TÜRKİYE CUMHURİYETİ
İSTANBUL VALİĞİ
İSTANBUL PROJE KOORDİNASYON BİRİMİ
(İPKB)

İSTANBUL SİSMİK RİSKİN AZALTILMASI VE ACİL DURUM PROJESİ (İSMEP)
EĞİTİM YAPILARI YENİDEN YAPIM İKMAL İNŞAATI SÖZLEŞME PAKETİ
(AF2-AIIB-WB4-YAPIM-24)

SORULAN SORULARA CEVAPLAR VE AÇIKLAMALAR NO.1

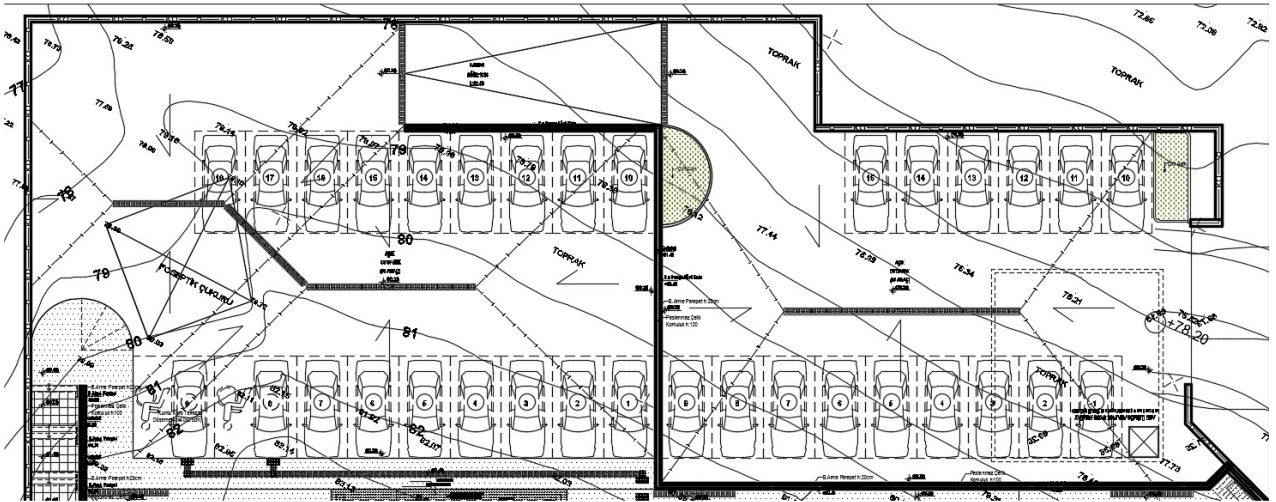
Soru 1: İhale paketinde yer alan renderlar ile vaziyet planı arasında farklılıklar var. Görsellerde yer alan merdiven projesi vaziyet planında yer almıyor. Ayrıca görsellerde araç girişinden alt bahçeye inen rampa ve merdiven yer alırken vaziyet planında rampa yer almıyor sadece merdiven görünüyor.

Cevap 1: Vaziyet planı ve iksa projelerinde revizyonlar yapılmış olup, vaziyet planı ve iksa projeleri geçerlidir. (Bkz. Zeyilname No.1 Ek-1)

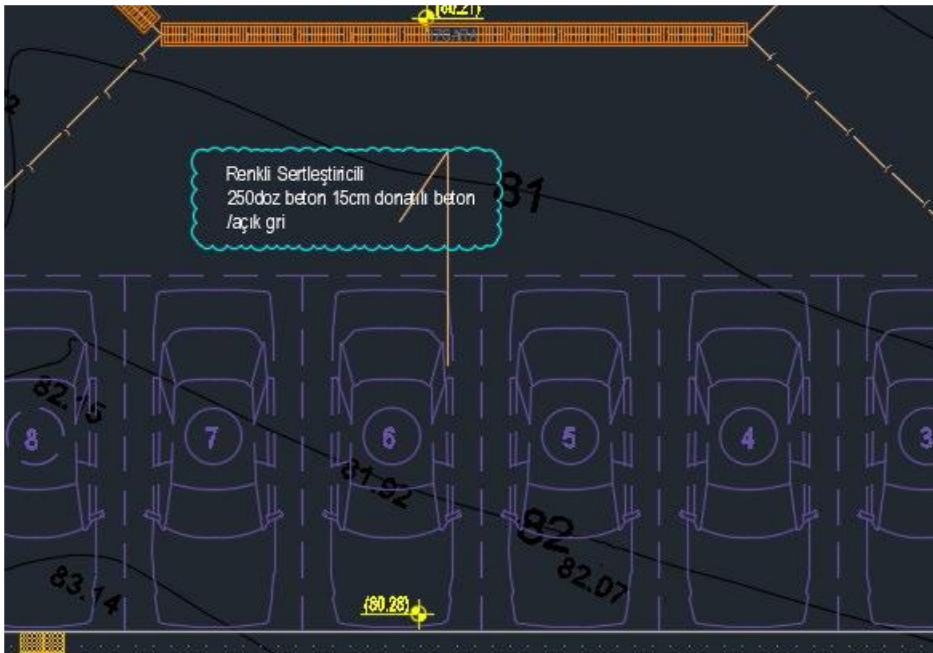
Soru 2: Açık otopark alanlarının döşeme kaplamasına ait bilgi görünmüyor.

Cevap 2: Peyzaj planında ilgili alanlar Renkli Sertleştiricili 250 doz 15 cm donatılı beton /açık gri olarak yapılması belirtilmiştir. Peyzaj planı revizyonu yapılmış olup, zeyilnamede yer almaktadır. (Bkz. Zeyilname No.1 Ek-1)

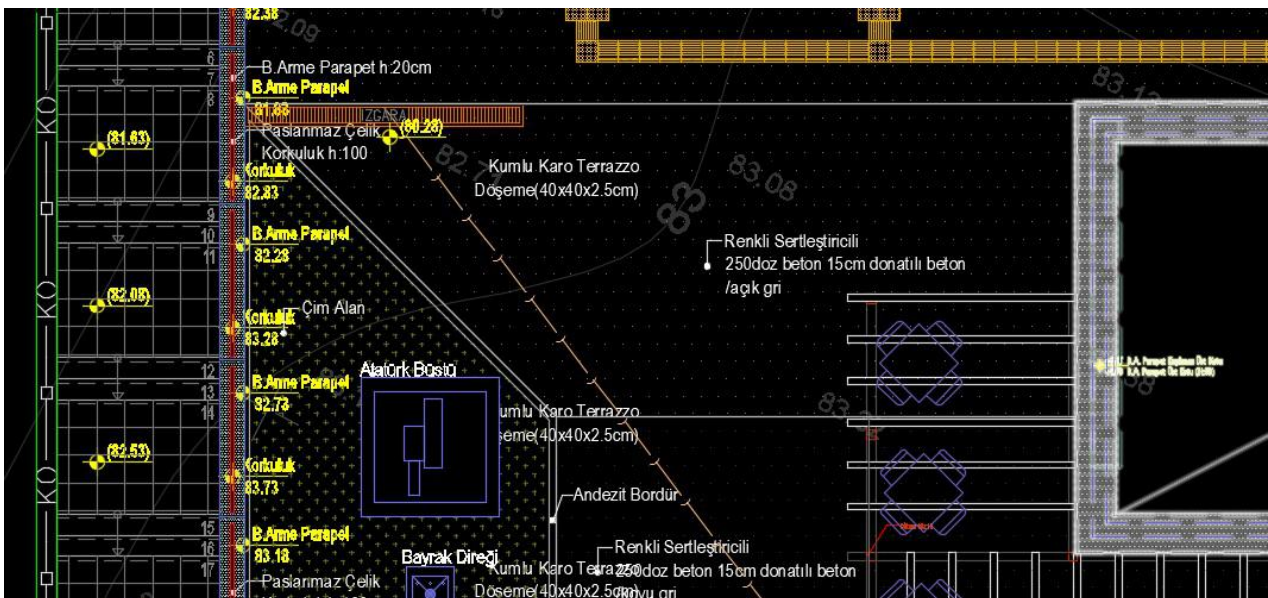
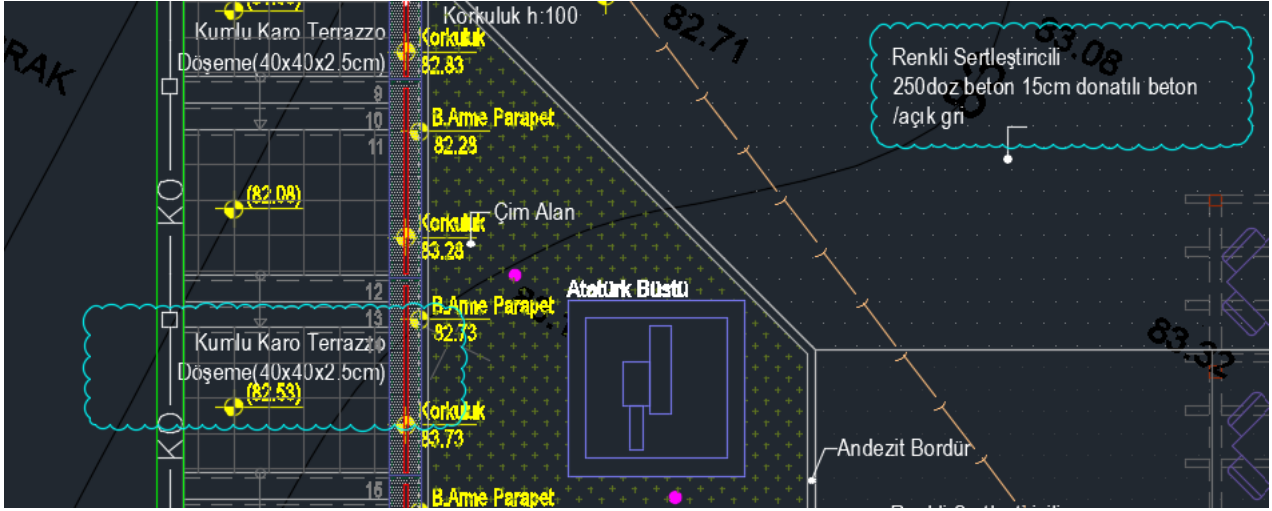
Soru 3: Peyzaj alanlarında aynı alanda hem “Renkli Sertleştiricili 250doz beton 15cm donatılı beton /koyu gri” hem de “Kumlu Karo Terrazzo Döşeme (40x40x2.5cm)” ifadesi kullanılmış. Projeye ait düzeltme gereklidir.

Cevap 3: Peyzaj planı revizyonu yapılmış olup, zeyilname ekinde yer almaktadır. (Bkz. Zeyilname No.1 Ek-1)
